FESTSTELLUNGSENTWURF

Straßenbauverwaltung FREIE HANSESTADT BREMEN		Unterlage / Blatt-Nr.: 7.2.1 / 01 NEU a
Straße: BAB 281 - BA 2/2 von Bau-km 2+913 bis Bau-km 4+860		Lageplan der Immissionsorte
PROJIS-Nr.: 04820045 30		Maßstab: 1:1.000

Neubau der BAB 281, Bauabschnitt 2/2
 zwischen Neuenlander Ring und Kattenturmer Heerstraße

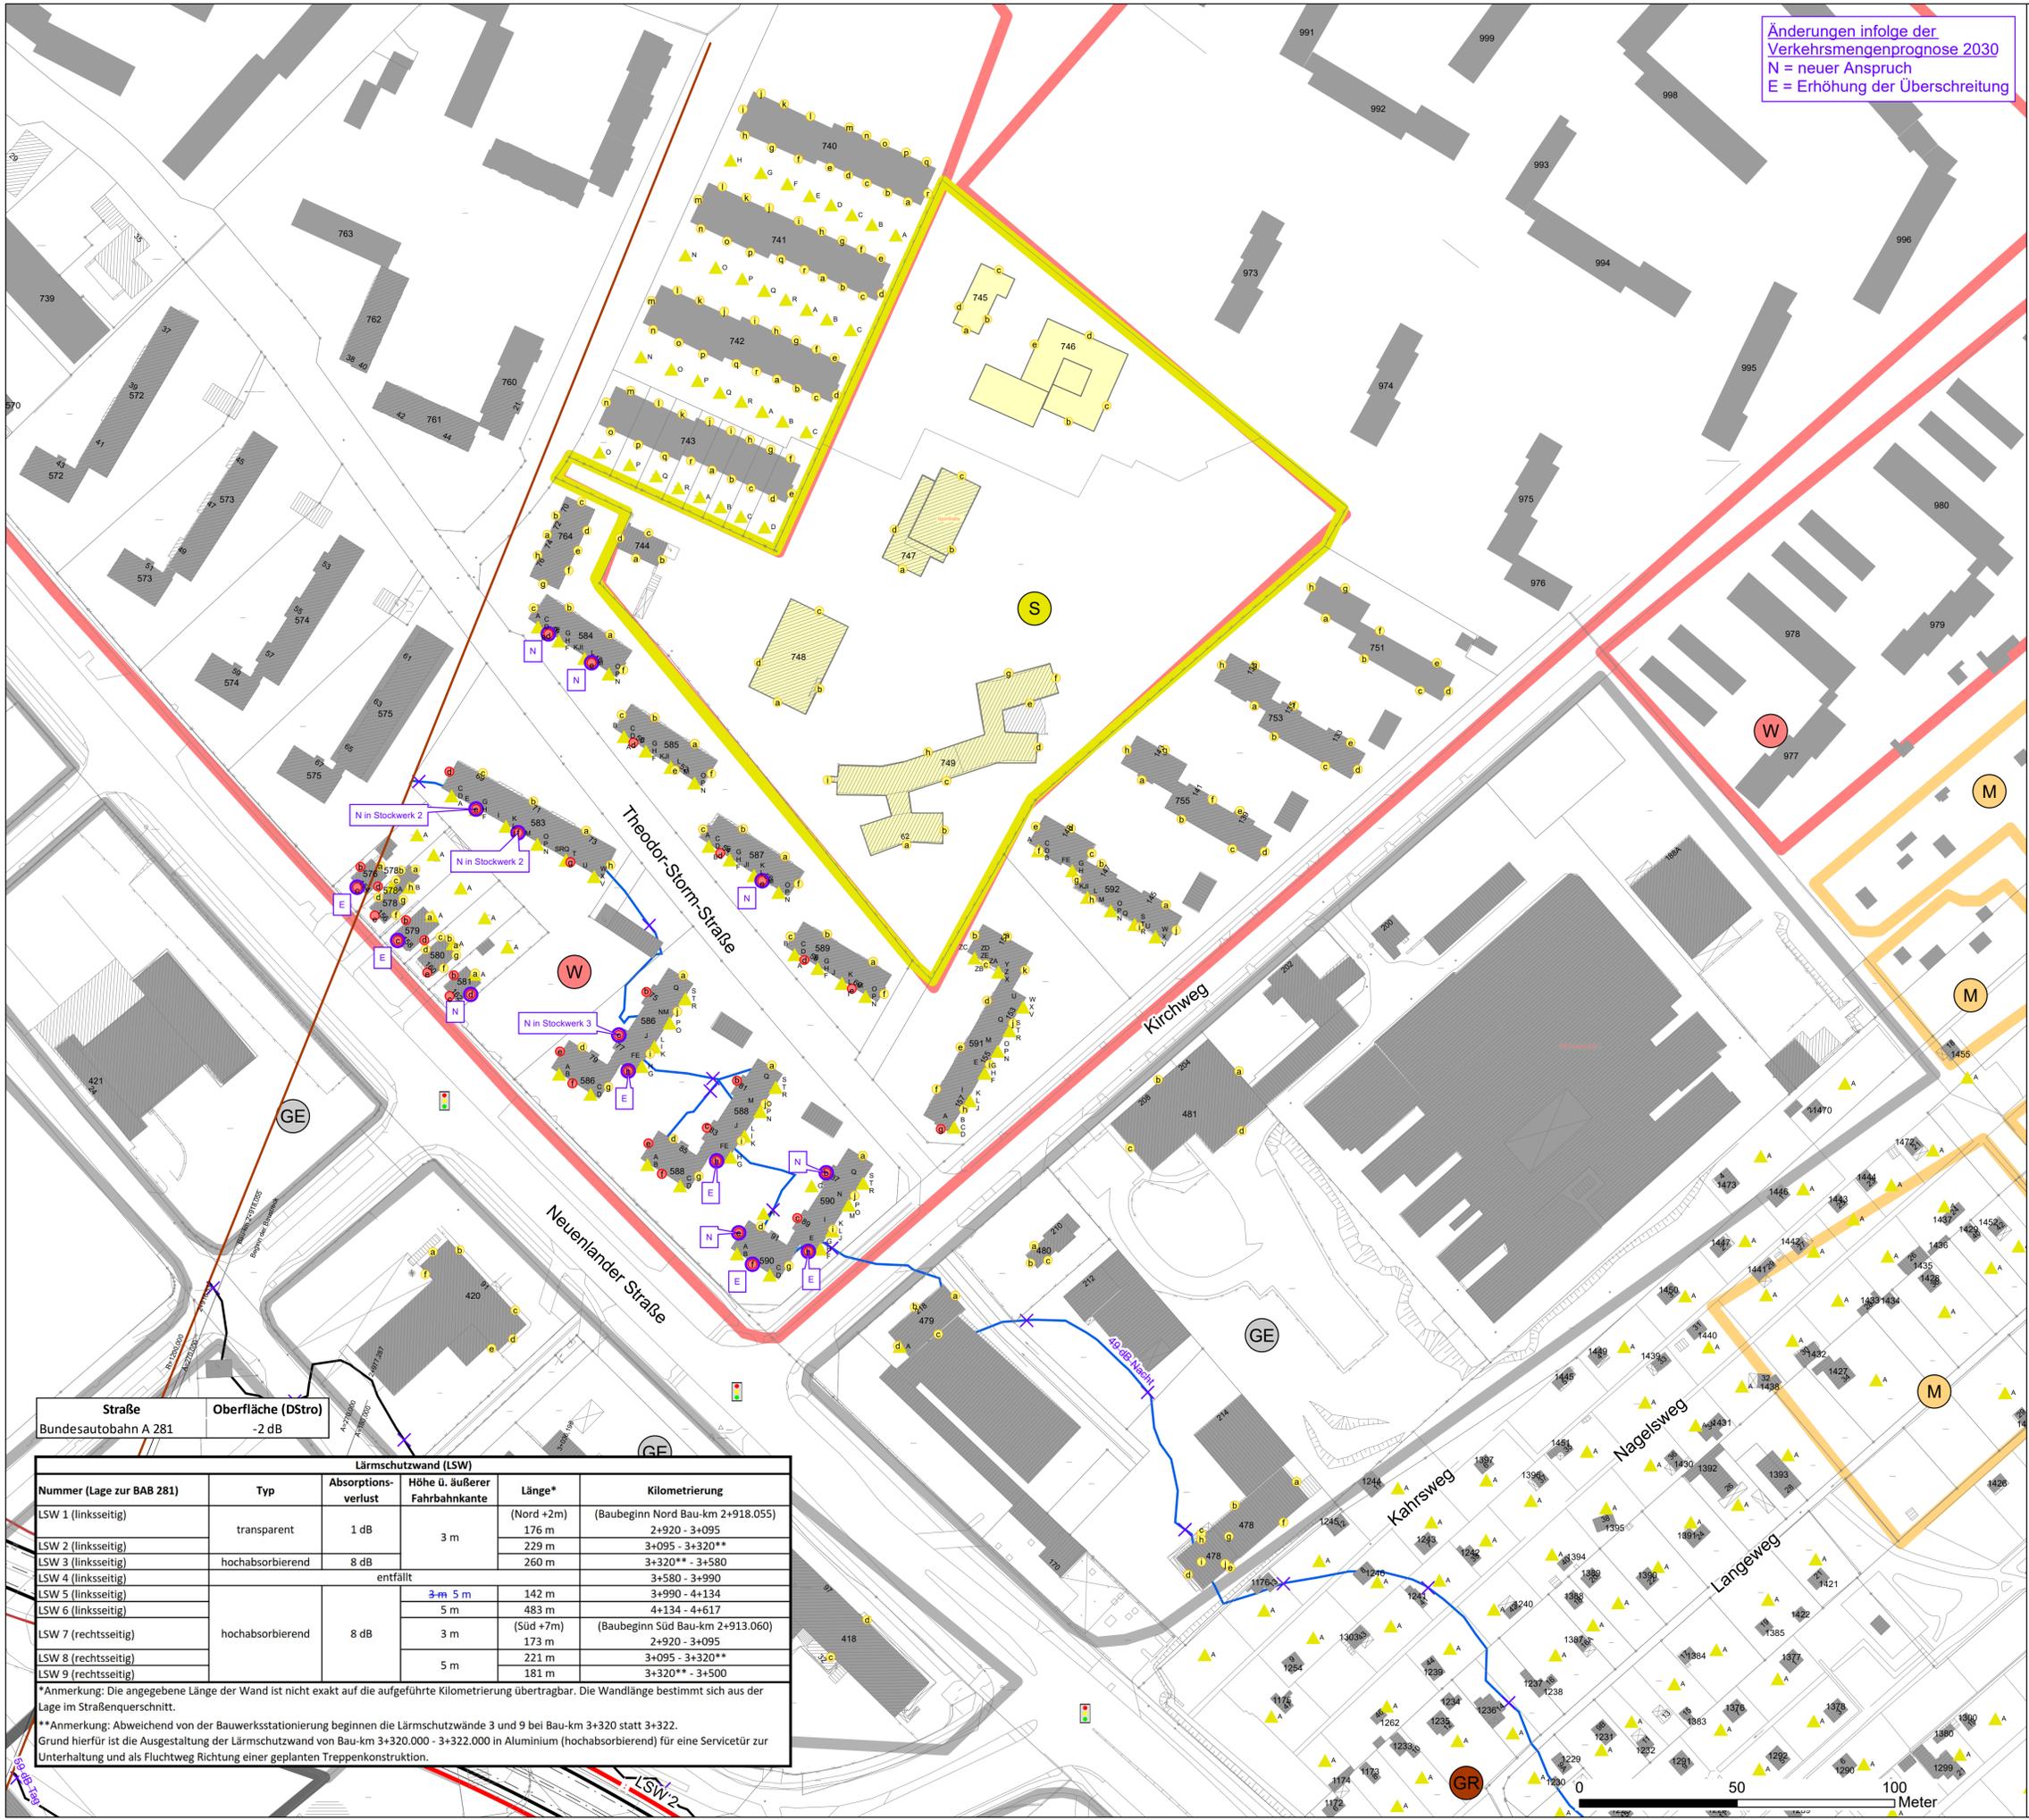
Änderungen infolge der Verkehrsmengenprognose 2030
 N = neuer Anspruch
 E = Erhöhung der Überschreitung

1.	Wandhöhe BW 24-29-3 & Rückbau Schallschutzwand Süd	07.11.2018	Eweter
2.	Änderungen infolge der Verkehrsmengenprognose 2030	25.03.2019	Heidebrunn
